# Ministero della Transizione Ecologica

COMMISSIONE TECNICA DI VERIFICA DELL'IMPATTO  
AMBIENTALE – VIA E VAS

**Oggetto: [ID\_VIP 6088] Istruttoria VIA – Rinnovo del Permesso di Ricerca Mineraria "Punta Corna " per Cobalto, Argento e minerali associati, Proponente Strategic Minerals S.r.l.**

## **Richiesta di integrazioni**

Figura 2. Distribuzione planimetrica delle piazzole di perforazione nel Vallone del Servin, del campo base e dei punti di prelievo (rifornimento) delle acque (1 = rigagnolo/sorgente nei pressi del campo base a quota 2,650 m; 2 = laghetto perenne posto a quota 2,450 m).

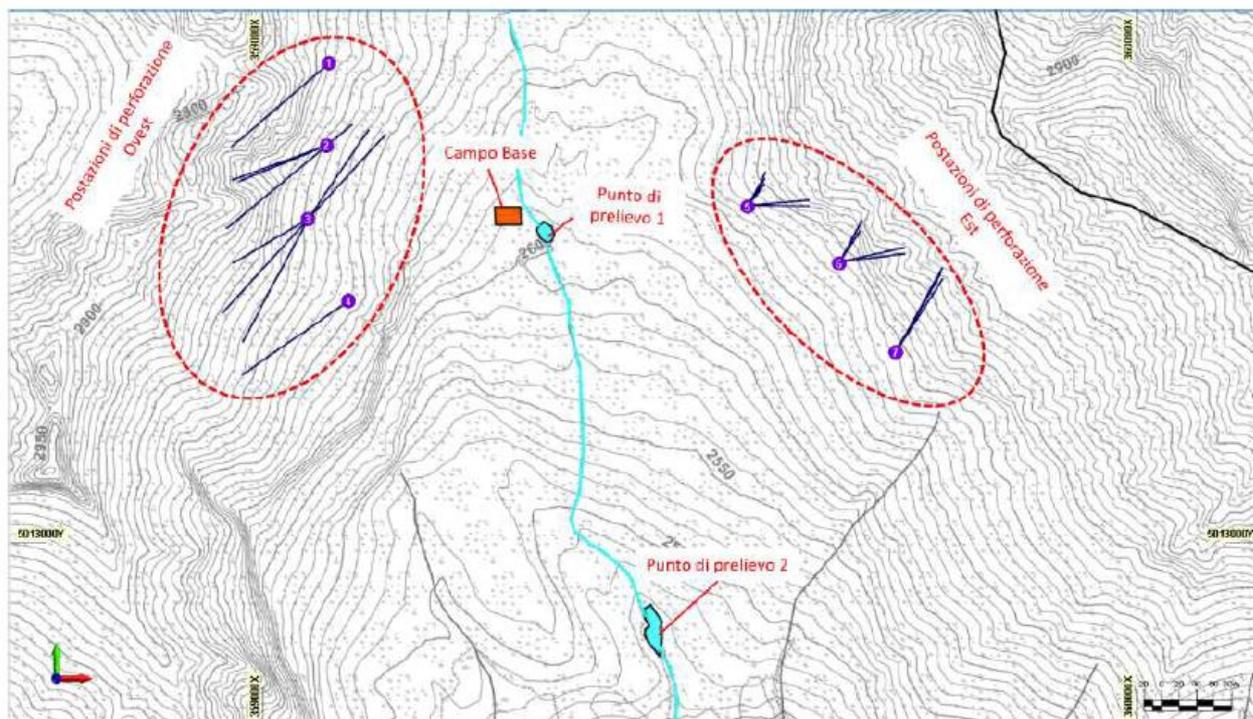
L'acqua necessaria alle operazioni sarà prelevata come indicato in Figura 2, nei punti di prelievo 1 e 2. Poiché i cantieri di perforazione si svilupperanno da quota 2,675 m. s.l.m. a quota 2,780 m. s.l.m., saranno necessarie pompe a pistoni di pressione elevata per spingere l'acqua dal laghetto al campo e dal campo alle postazioni. Si prevede per comodità di impiego l'utilizzo della sorgente posta nei pressi del campo base a quota 2,650 m. Si stima una portata per gran parte dell'estate di circa 0.3 L/s che consentirà il recupero e lo stoccaggio di 17-24 mc di acqua nelle 24 ore. Sarà necessario un minimo lavoro di confinamento, per raccogliere in un piccolo bacino le acque e per tenere alimentate e piene, tramite pompa, 3 vasche da 10 mc cadauna, per complessivi 30 mc. Le vasche utilizzate saranno del tipo "serbatoio flessibile" con scheletro in ferro e telo in PVC per raccolta e contenimento.

*L'impatto del campo base dovrà essere attentamente valutato e deve essere previsto il ripristino dell'area con documentazione fotografica ex ante ed ex post. Lo stesso vale per le piazzole che dovranno essere oggetto di ripristino ambientale dopo le attività.*

Figura 3. Piazzole di perforazione nell'area 2 si Santa Barbara e punto di prelievo delle acque dal Rio Arnas.

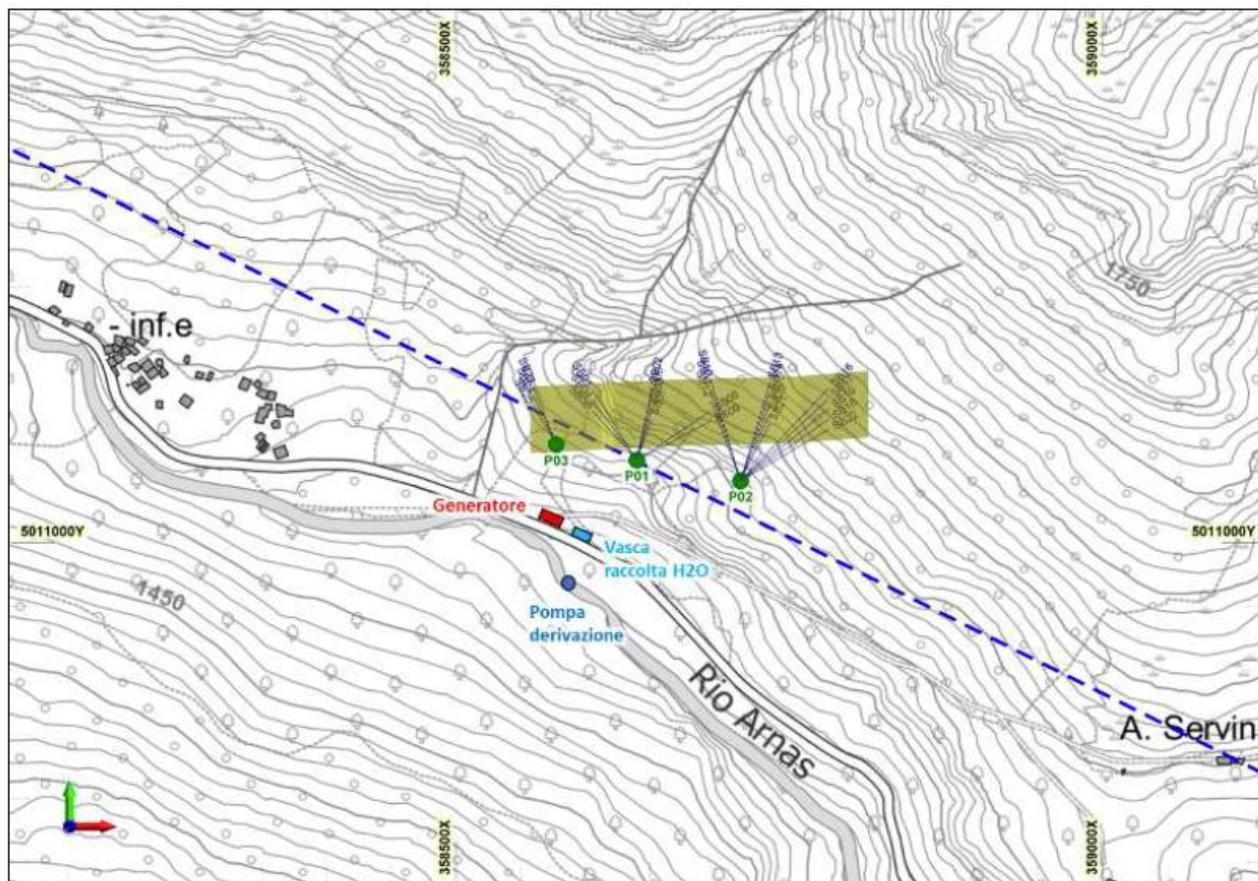
*L'impatto del prelievo acqua dal Rio Amas non è stato sufficientemente trattato. Dovranno essere previste analisi anche di natura biologica (coliformi e streptococchi a valle del campo per documentare impatto di attività umane nell'area), e misure di trasparenza delle acque. Nello specifico appare necessaria anche una caratterizzazione delle acque di risulta delle attività di perforazione e misure in continuo con sonda multi-parametrica per i principali parametri chimico fisici delle acque sia in ingresso sia in restituzione.*

Figura 8. Contesto geografico del permesso di ricerca e stralcio mappa siti Natura 2000 della Regione Piemonte.

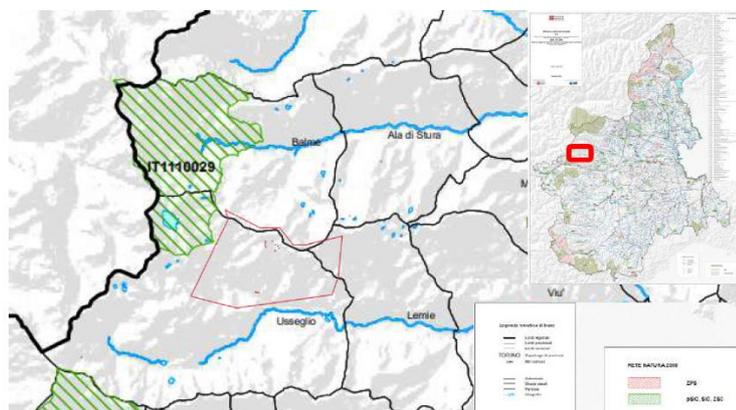
*La carta degli habitat del SIC di Pian della Mussa in scala 1:10000 della Vinca è illeggibile e priva della relazione con le aree di sviluppo dei sondaggi. Per le altre cartografie vale quanto già riportato in precedenza in quanto nella VInCA vi è una ripetizione di quanto già presente nel SIA.*
